Installation de gestion des déchets près de la surface (IGDPS) proposé par Laboratoires Nucléaires Canadiens

Demande de modification du permis pour la construction de l'IGDPS au site des Laboratoires de Chalk River (LCR)

Présentation du personnel de la CCSN

CMD 22-H7.C

Conception de l'IGDPS

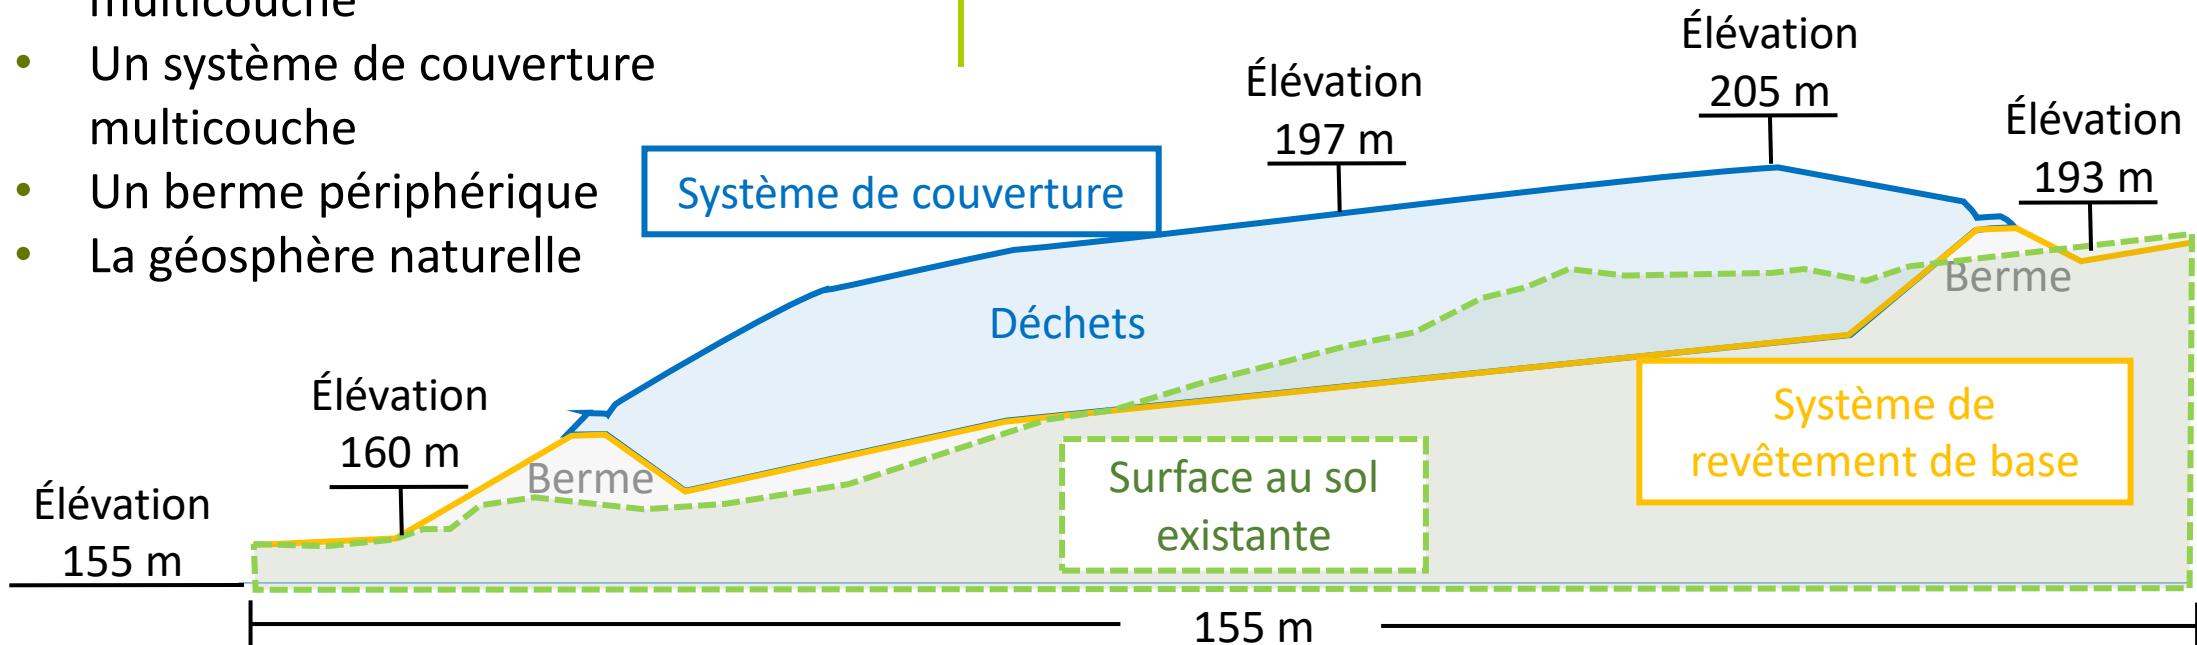
La conception du monticule de confinement artificiel est conforme aux exigences de la CCSN et aux normes internationales

La sûreté à long terme est garantie par :

- Un système de revêtement multicouche
- Un système de couverture multicouche
- Un berme périphérique
- La géosphère naturelle

Le personnel de la CCSN a déterminé que le monticule de confinement artificiel atteindrait ou dépasserait sa durée de vie prévue de 550 ans

Scénarios d'évaluation de la sûreté post-fermeture

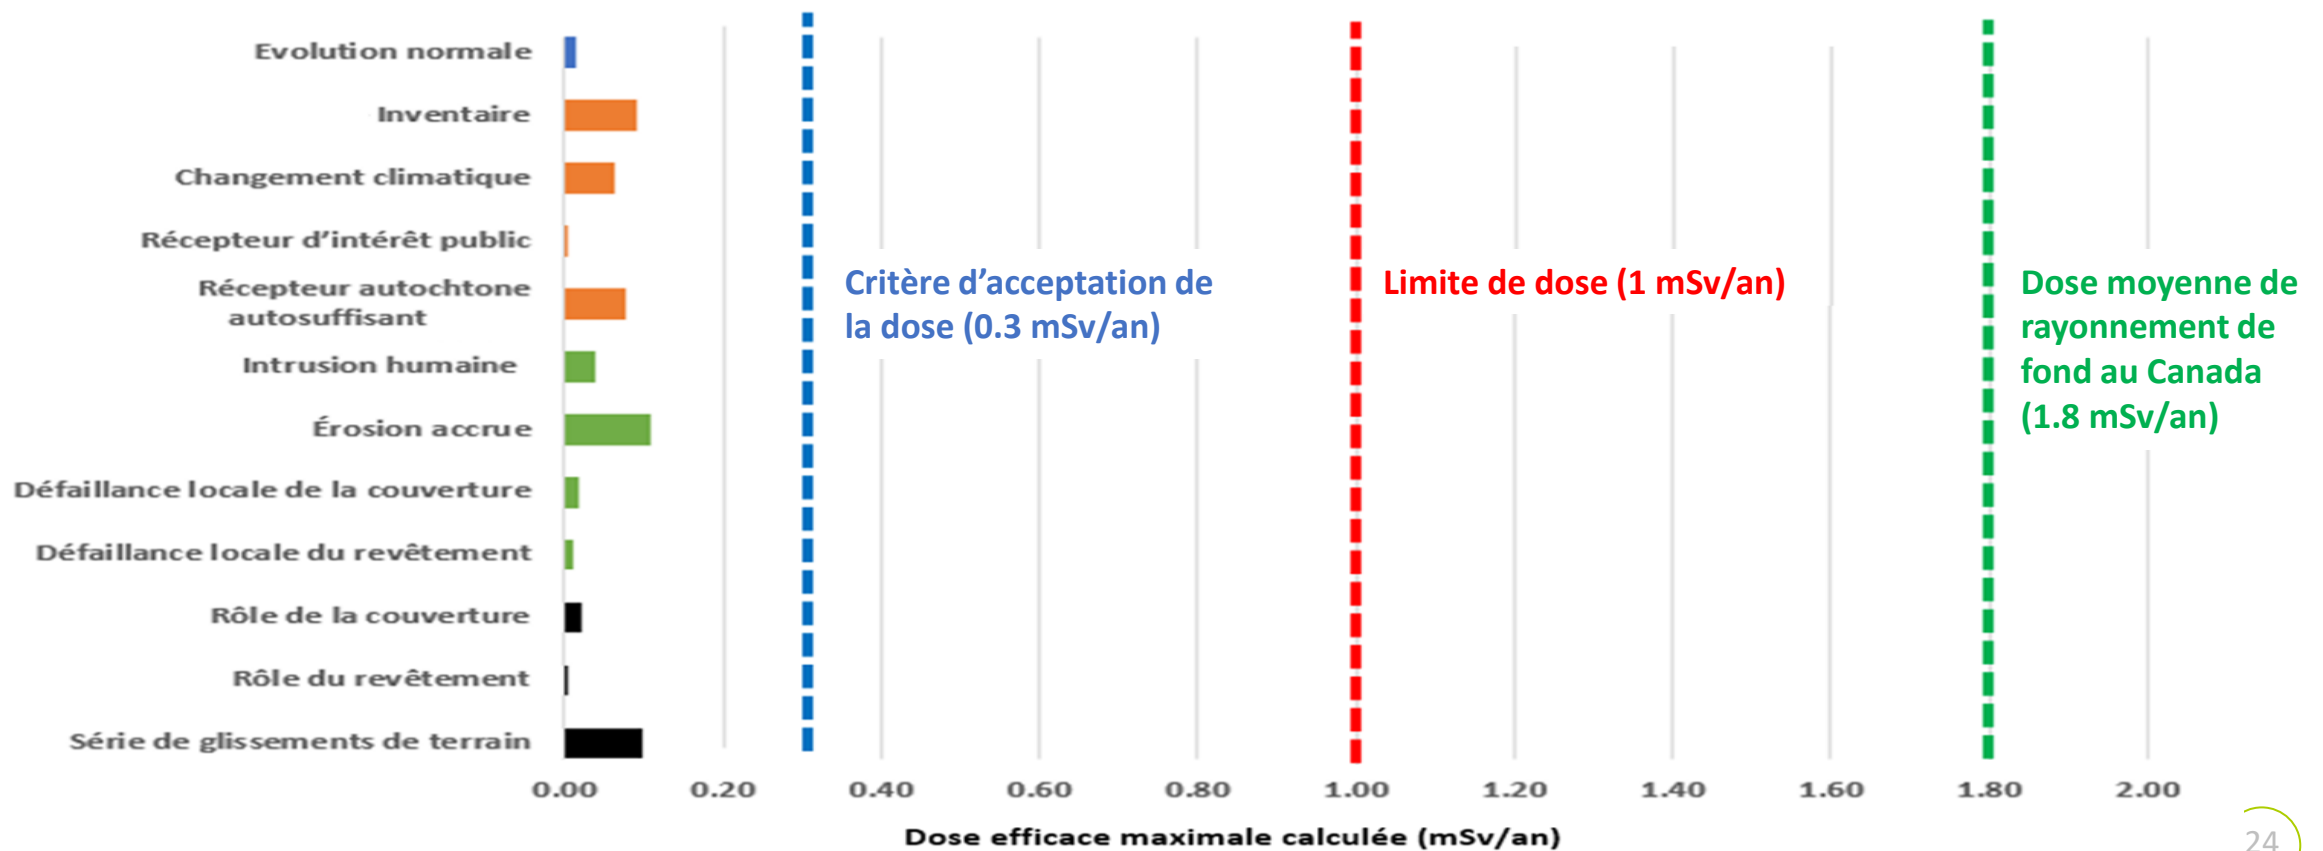
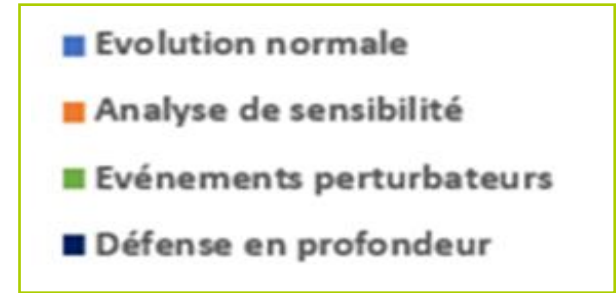
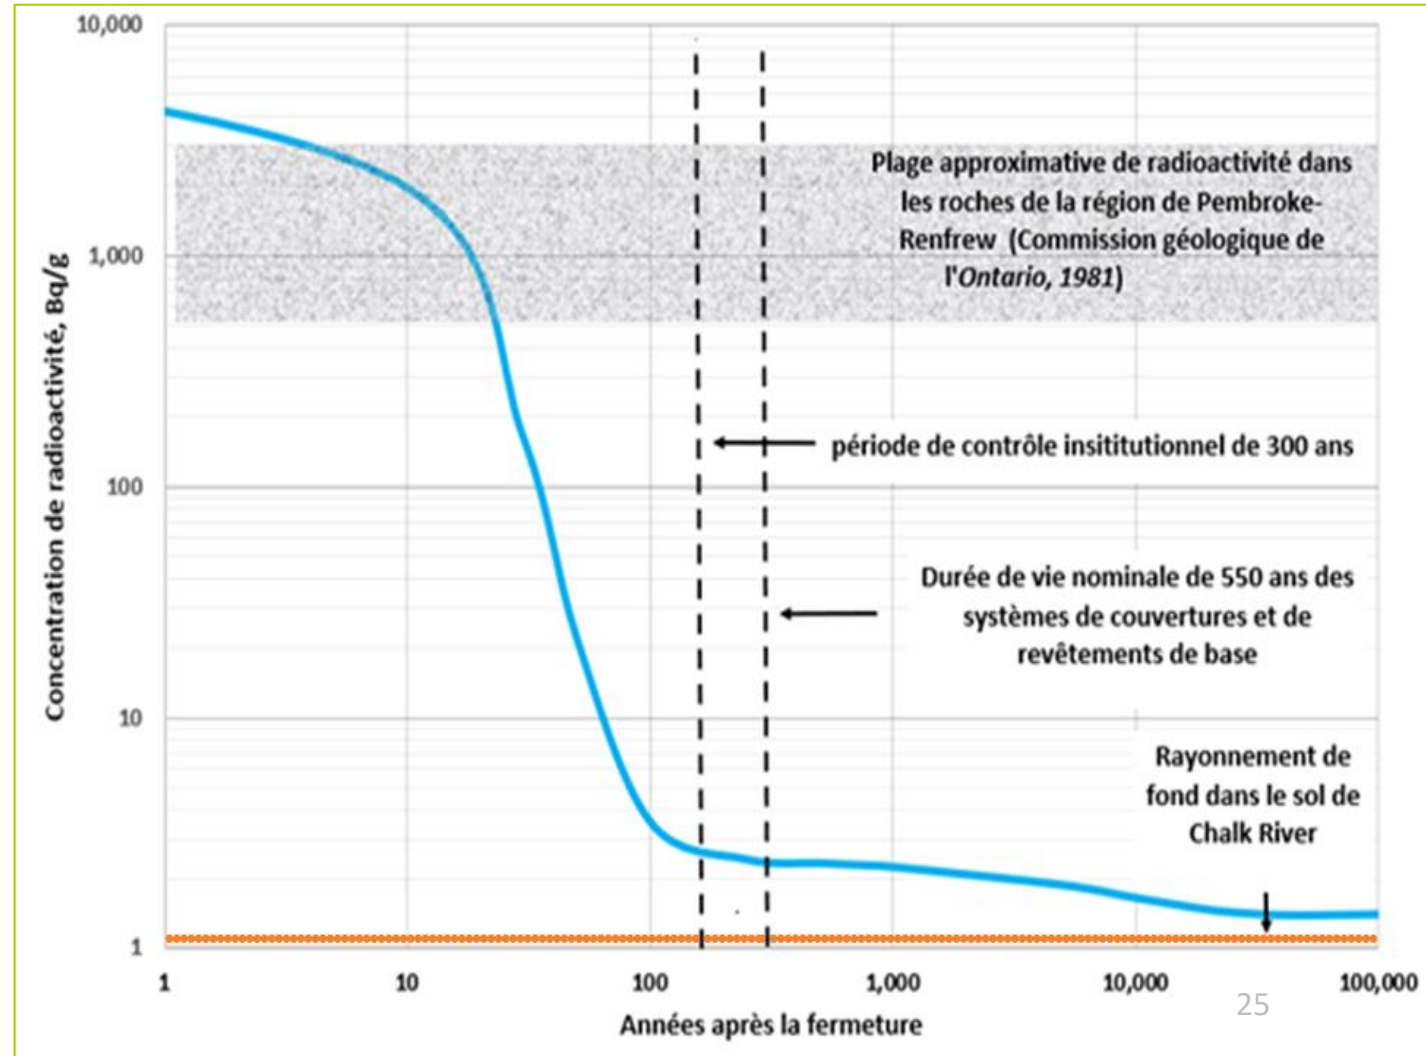
- À partir de 300 ans, la majeure partie (99 %) de l'inventaire de l'IGDPS aurait chuté à des niveaux près du rayonnement naturel
- Les données probantes appuient les périodes prévues pour le contrôle institutionnel (300 ans) et la durée de vie nominale des barrières (550 ans)
